Brandveiligheid Schuttevaerkade Zwolle

project Slokker Vastgoed/Schuttevaerkade Zwolle
 betreft Reactie op opmerkingen bevoegd gezag
 versie 2
 auteur A. (Arno) Bongers
 contactpersoon R.P.W. (Ronald) Oldengarm
 e-mail/telefoon ol@dgm.nl/088 346 77 02

Reactie op opmerkingen bevoegd gezag

figuur 1: begane grond met posities opstelplaatsen

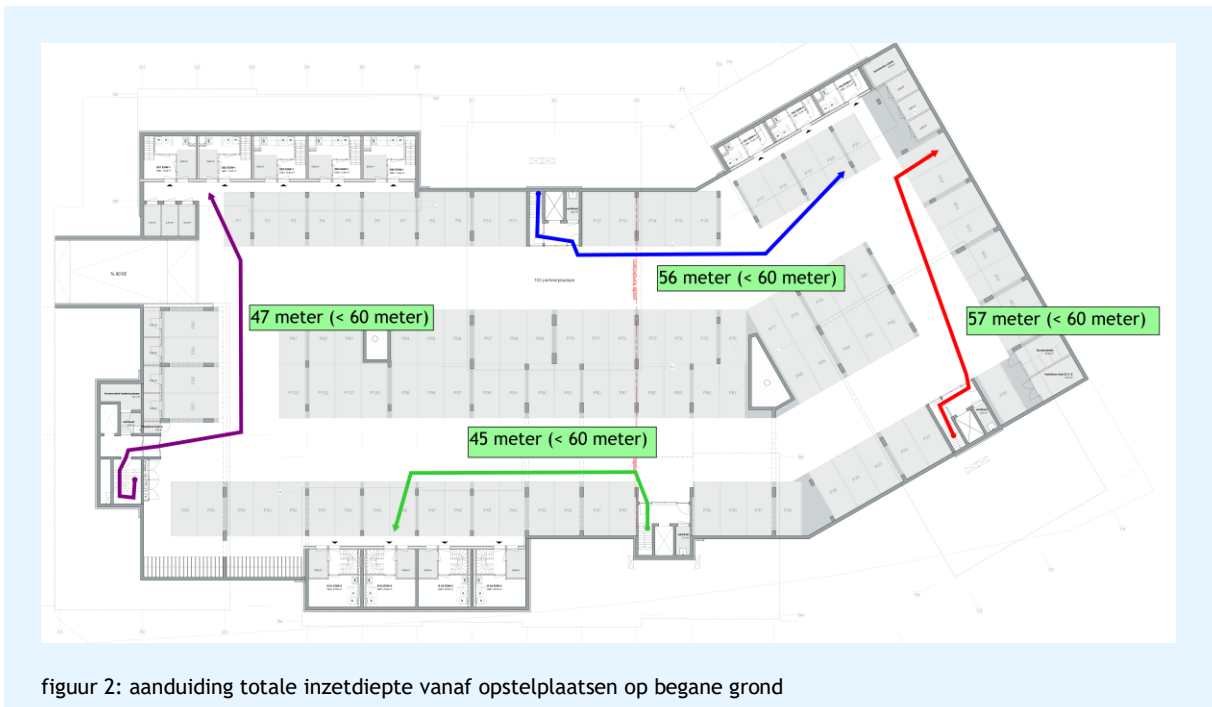
- *Het is verplicht om een droge blusleiding te plaatsen in de garage, gelijk naast de deur van het trappenhuis van woongebouw A, E en C. Hierdoor blijft de deur naar het trappenhuis niet onnodig open staan. Gebouw E voor inzet brandweer.*

DGMR: Voor de parkeergarage geldt er vanuit het Bouwbesluit geen eis voor de toepassing van een droge blusleiding. In gebouw A wordt er wel een droge blusleiding toegepast omdat in dit woongebouw de woningstoegangsdeuren op een hoogte zijn gelegen van > 20 meter boven meetniveau. Conform de NEN 1594, paragraaf 4.2.2.2 wordt er een aftappunt gerealiseerd in de toegangssluis van het trappenhuis.

In woongebouw C ligt de hoogste verblijfsgebiedsvloer op een hoogte van 25,5 meter van twee woningen. Om die reden wordt dit trappenhuis ook voorzien van een droge blusleiding.

In woongebouw E ligt er in het geheel geen verblijfsgebied hoger dan 20 meter boven meetniveau. Voor dit woongebouw is zonder meer geen droge blusleiding nodig.

Bij alle trappen van het woongebouw kan een blusvoertuig dichtbij de hoofdentree op maaiveld opgesteld worden. Vanuit daar kunnen de slangen uitgerold worden naar souterrain-niveau van de trappenhuisen. De hoogteoverbrugging is daarbij één bouwlaag. Op deze manier kan ook een goede inzet gedaan worden en kan elke locatie in de stallingsgarage binnen 60 meter bereikt worden. Zie figuren hieronder voor aanduiding:

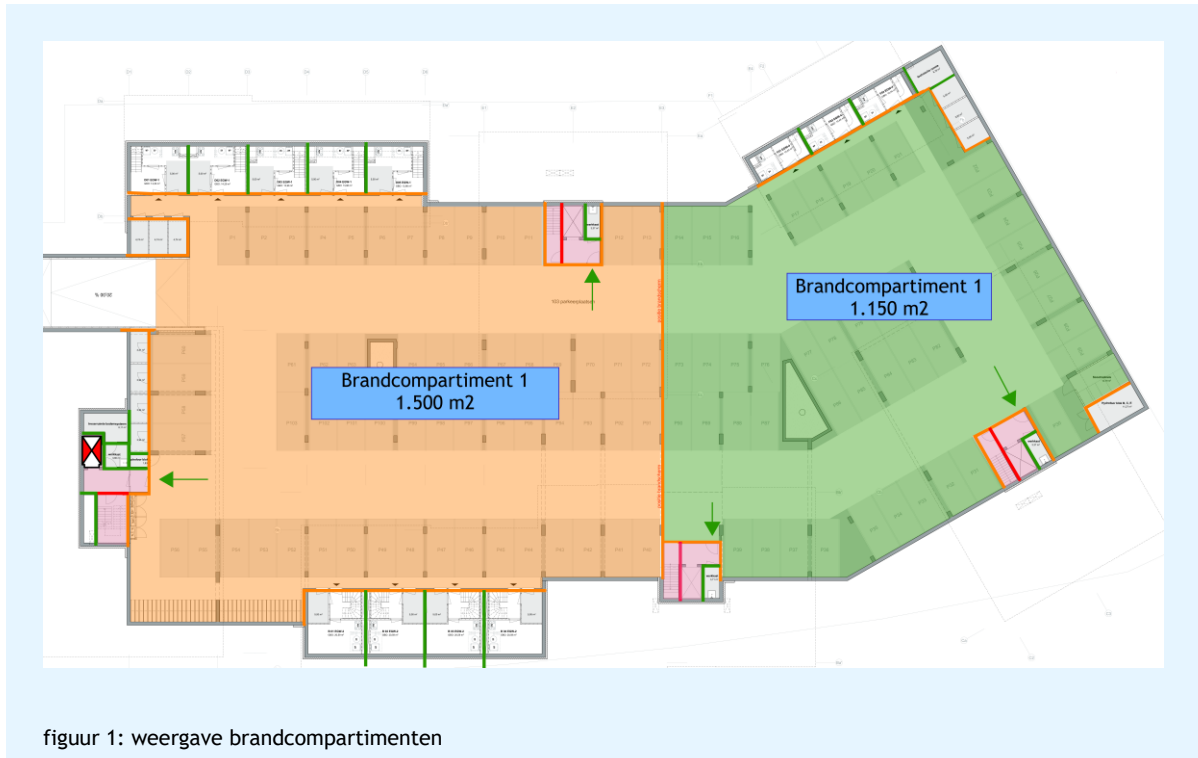
Gelijkwaardigheid parkeergarage (2x meer dan 1000 m²)

De parkeergarage is onderverdeeld in twee brandcompartimenten:

- Brandcompartiment 1: 1.500 m².
- Brandcompartiment 2: 1.150 m².

In onderstaand figuur zijn de brandcompartimenten schematisch aangegeven:

Beide brandcompartimenten hebben een oppervlak groter dan 1.000 m² zoals geëist in 2.83 lid 1. Gezien de functie en het gebruik van deze garage is een nadere indeling in brandcompartimenten ≤ 1.000 m² niet wenselijk.
